监理通知单

工程名称：天润沐阳新能源有限公司 3.084MWp 分布式光伏发电项目
编号：CZZH-TRMY-TZD-023

内容：关于现场施工质量事宜

附：问题照片

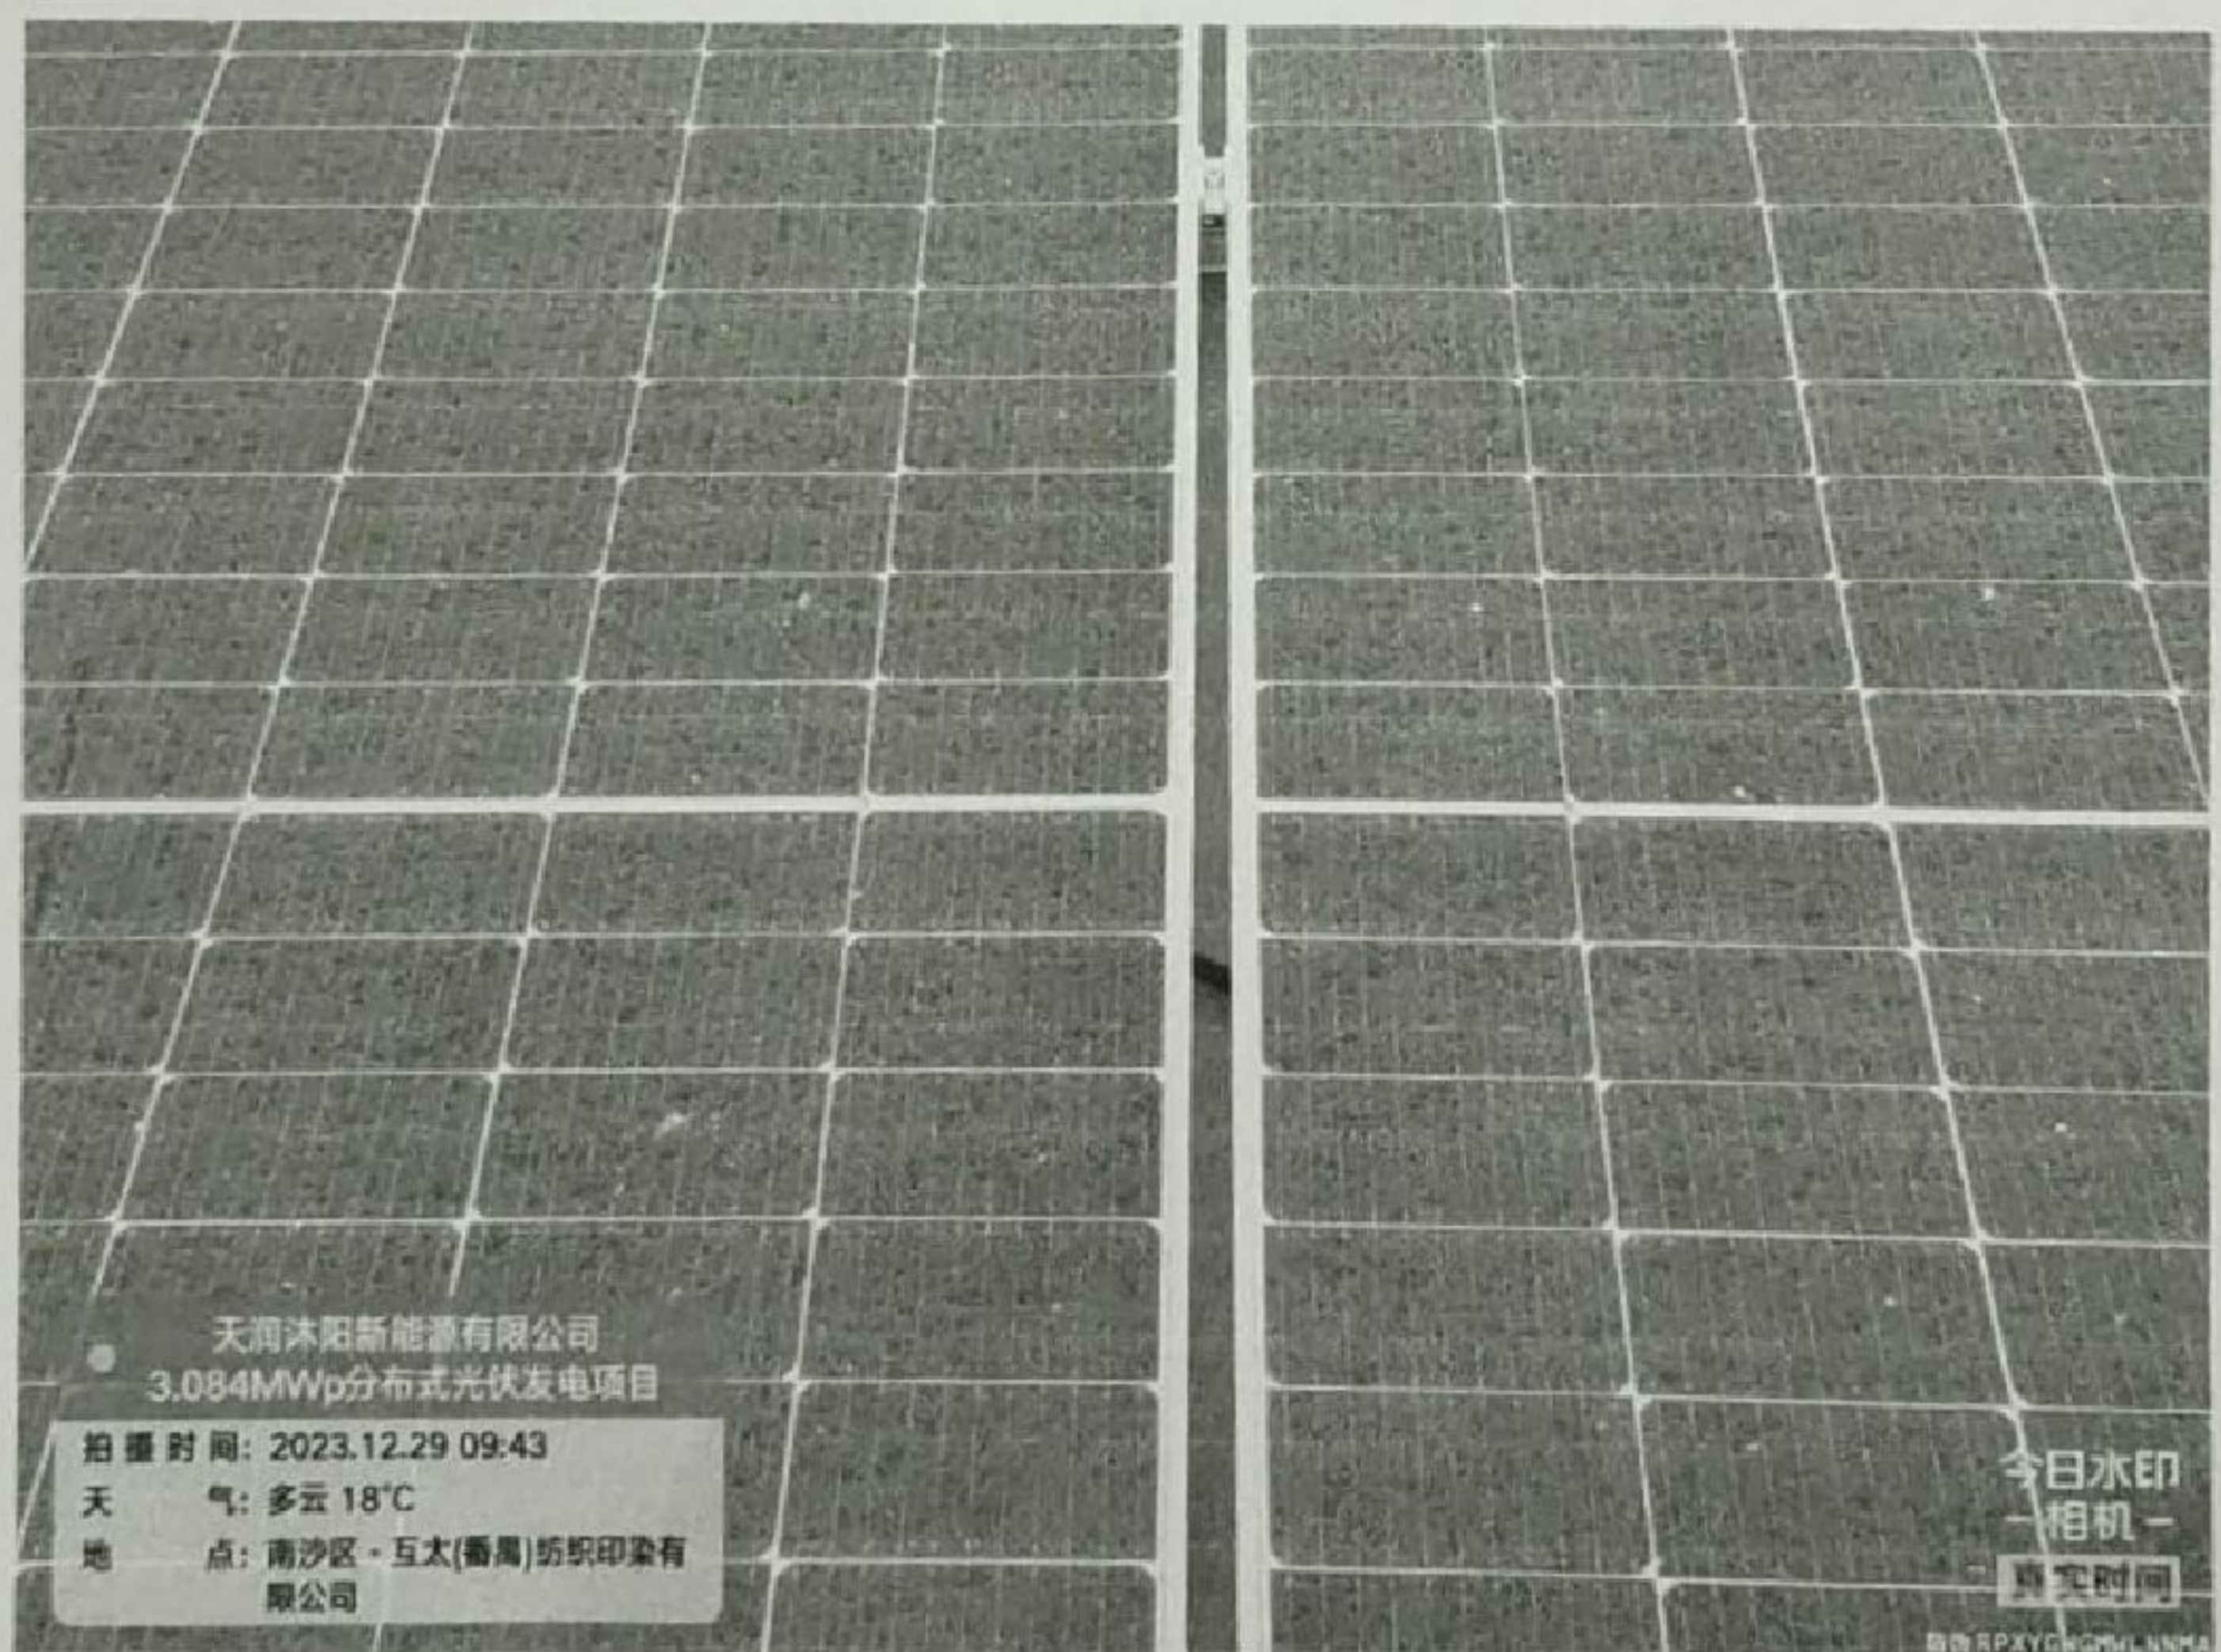
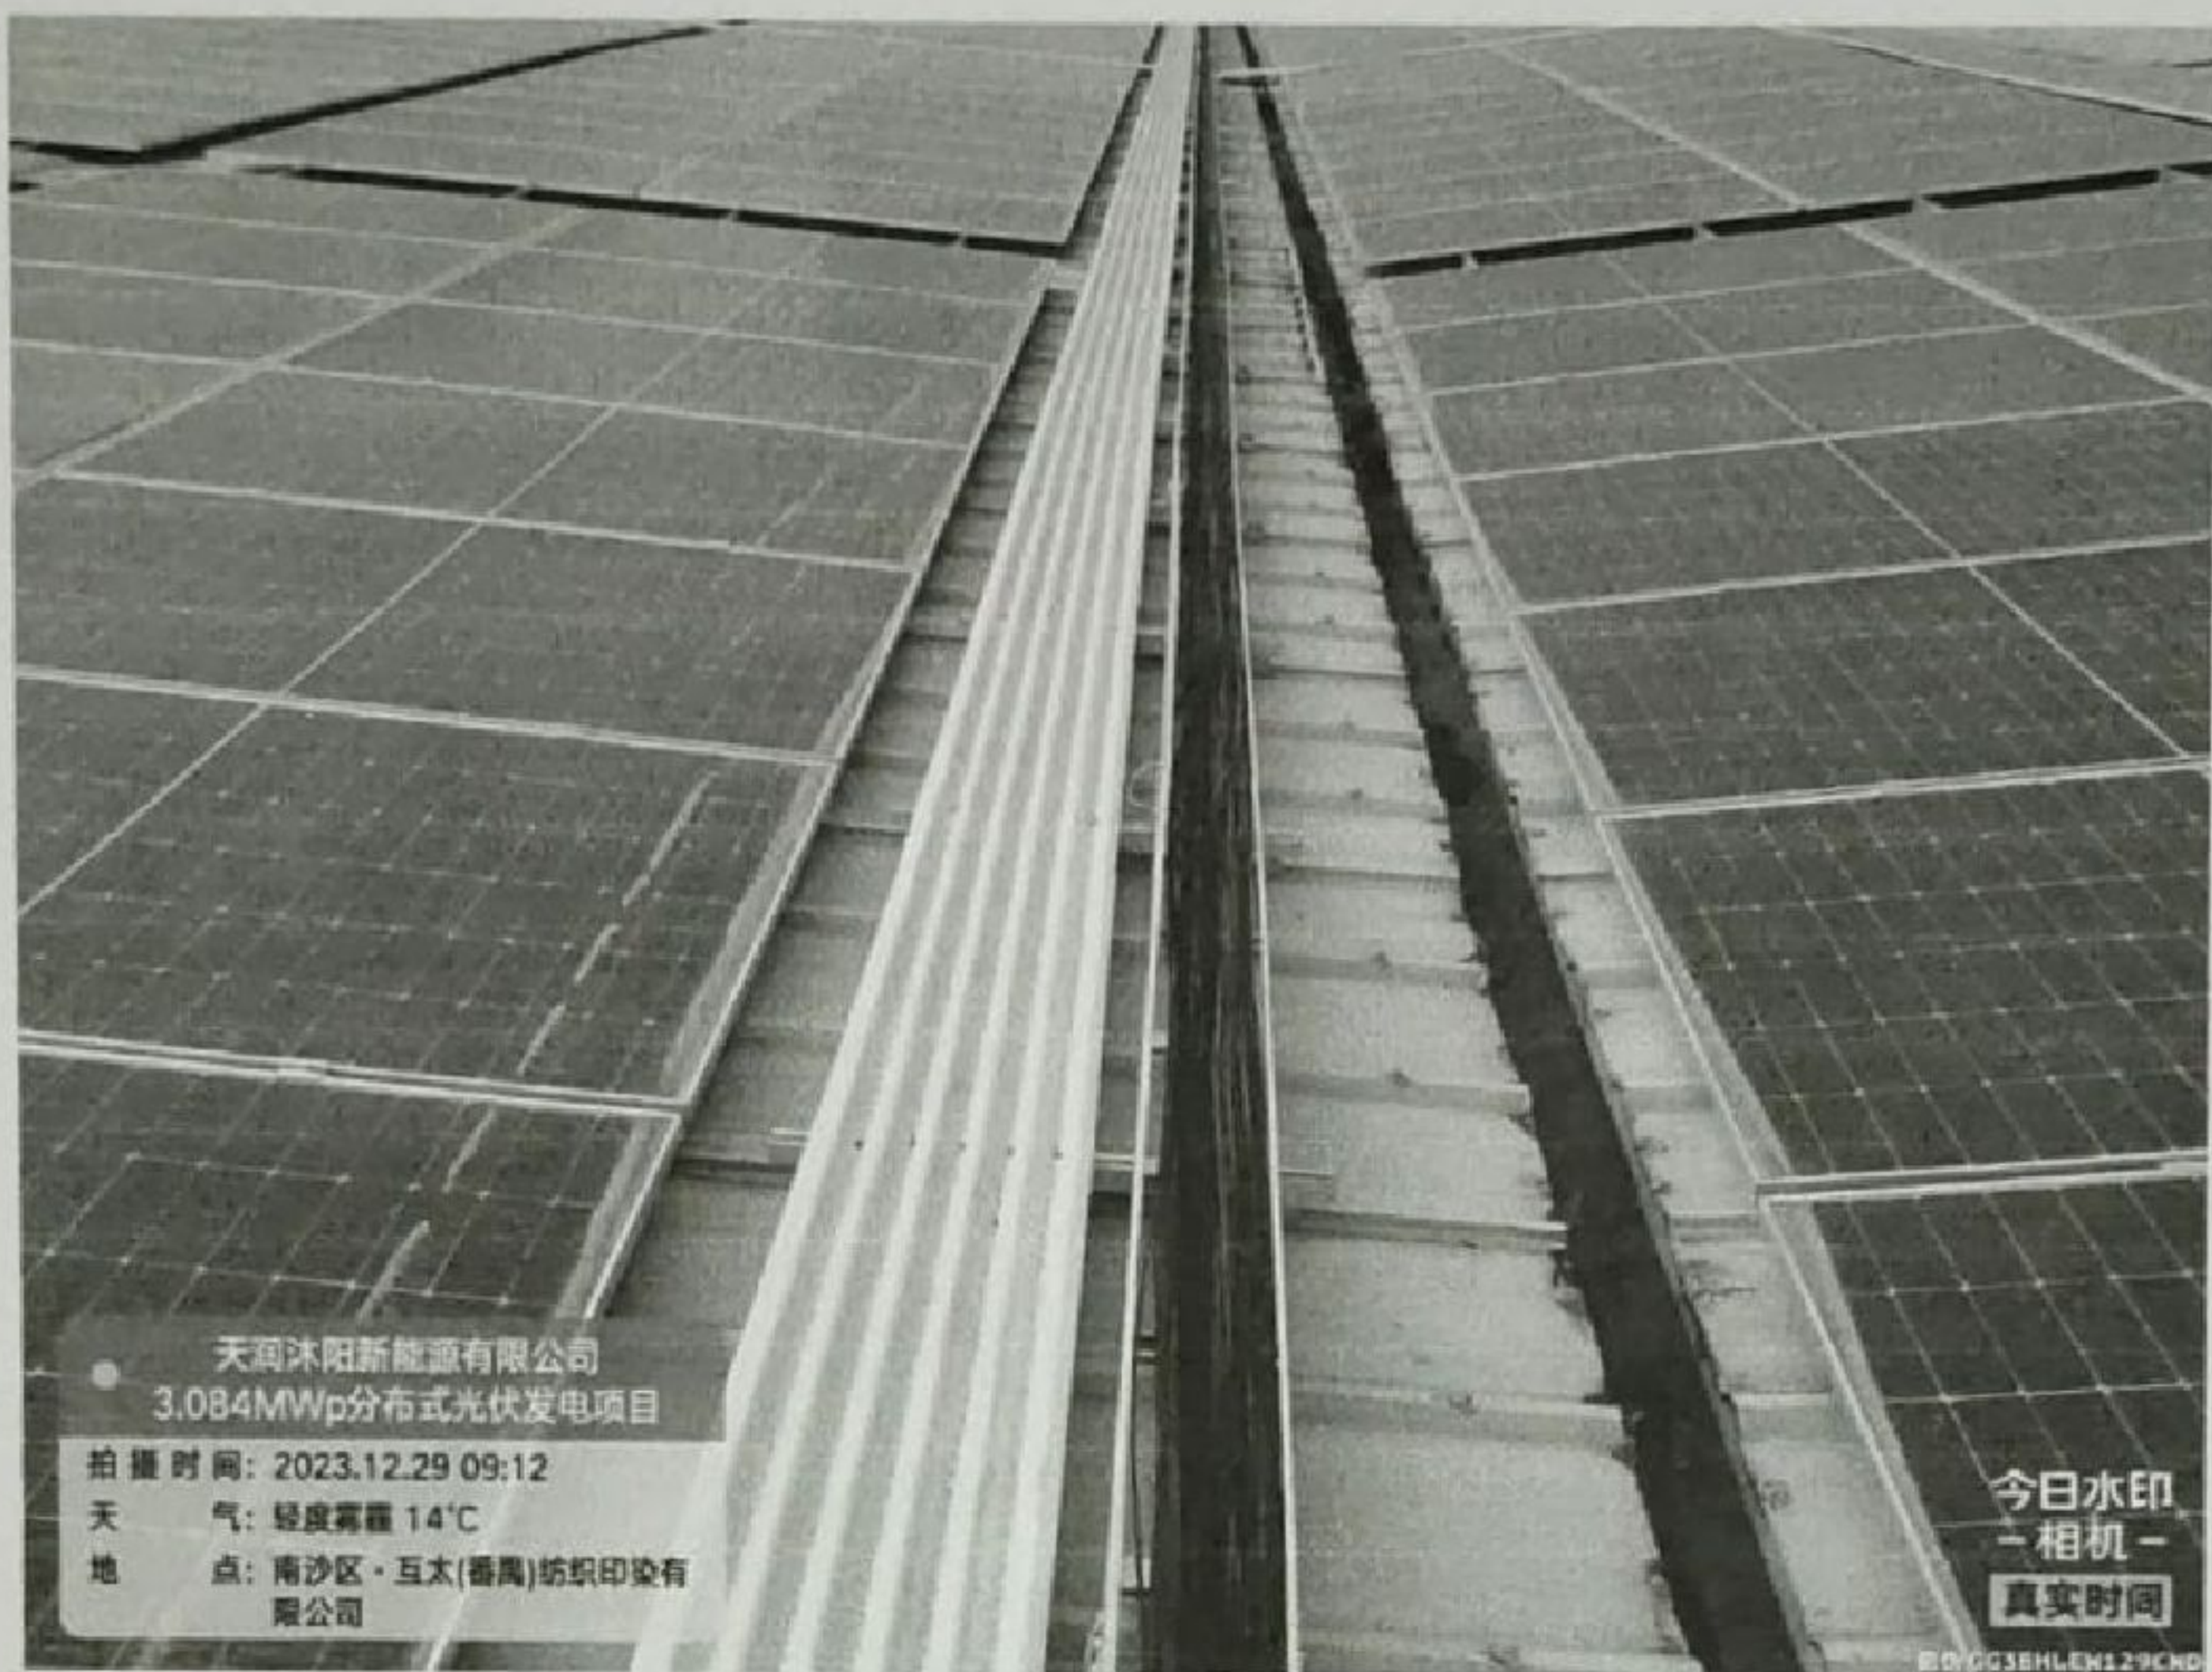
2023 年 12 月 29 日，我监理项目部人员对 C 仓和 G 仓施工巡查时发现如下问题：

- 1、光伏直流电缆（红黑电缆）未分开敷设绑扎。
- 2、组件 MC4 插接头置于组件缝隙中，暴露在外，产生质量问题。

现我监理项目部要求你方施工单位对以上问题立即进行整改

- 1、光伏直流电缆（红黑电缆）需分开敷设绑扎。
- 2、组件 MC4 插接头不能置于组件缝隙中，且不能暴露在外。
